26 de marzo, 2025
FEPI-MIN-007-2025

MINUTA DE REUNIÓN PREINICIO

Asunto: **Minuta de la reunión pre-oferta del proyecto denominado “Construcción de Obras de Protección en el río Chirripó-Matina, Aguas Abajo del Puente del Ferrocarril, a la Altura de la Comunidad de Luisa Este, Matina, Limón.”, correspondiente con la contratación N°FEPI-PGBS-CP-001-2025.**

Figura 9. Sistema constructivo alternativo.

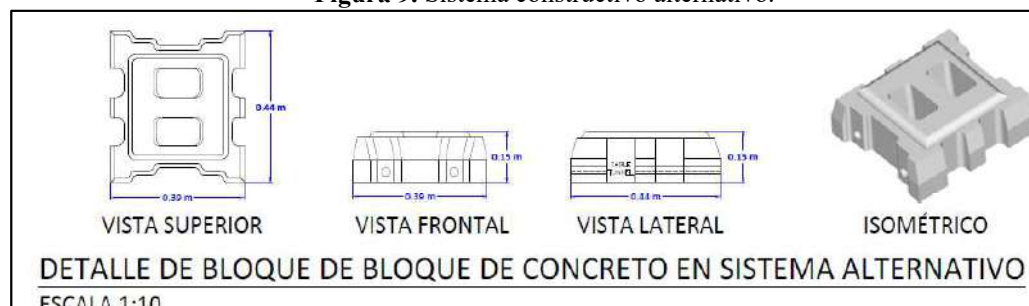
1. Pregunta 1: ¿Se tienen que cotizar los dos sistemas constructivos?

Sin embargo, se aclara que la propuesta alternativa no sustituye la propuesta convencional, lo anterior obedece a una igualdad de condiciones para la evolución de las ofertas a presentar. En otras palabras, indistintamente de si se presenta o no la oferta alternativa, siempre debe presentarse la oferta con el sistema convencional (con enrocado).

Se indicó que es posible cotizar los dos sistemas propuestos en los planos constructivos. No obstante, se aclarará que, como requisito mínimo, debe incluirse una cotización correspondiente al sistema constructivo convencional (enrocado).

Figura 12. Ubicación de los sitios de acceso al proyecto cercanos a Zona H.

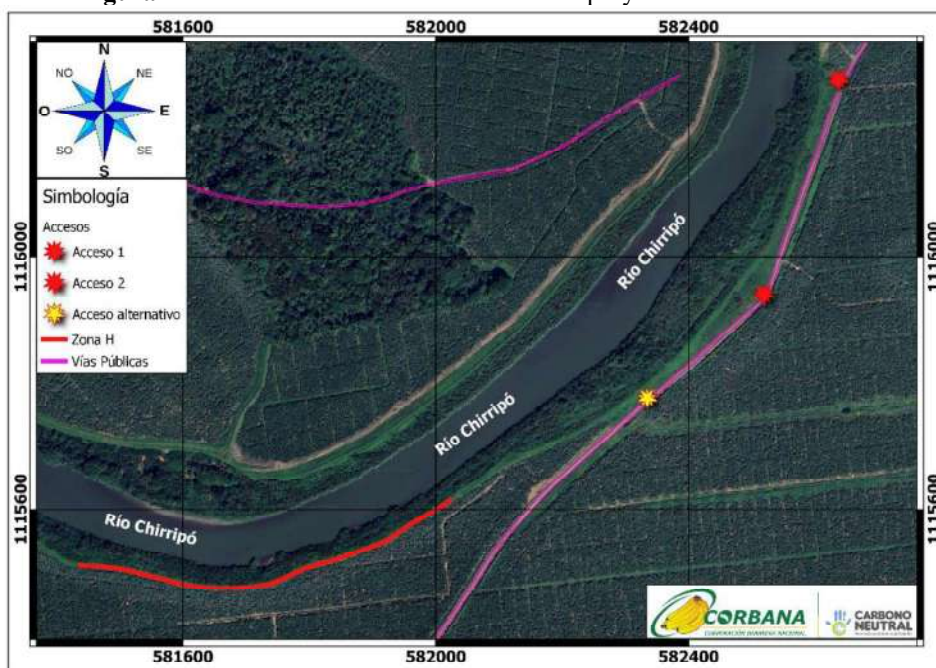
Durante el recorrido, uno de los oferentes consultó sobre la posibilidad de proponer un acceso adicional para ejecutar las labores en la Zona H. En respuesta, se indicó que sí es viable; sin embargo, en caso de materializarse la propuesta, el oferente deberá informar a la administración para que esta coordine con el productor bananero y notificar la intención de habilitar un acceso distinto a los inicialmente previstos. En todos los casos, esta propuesta queda sujeta a la aprobación del productor bananero, propietario de las tierras.

En cuanto a los costos para habilitar un nuevo acceso se indicó que, que aplica lo indicado en el punto 27.3 del cartel de licitación.
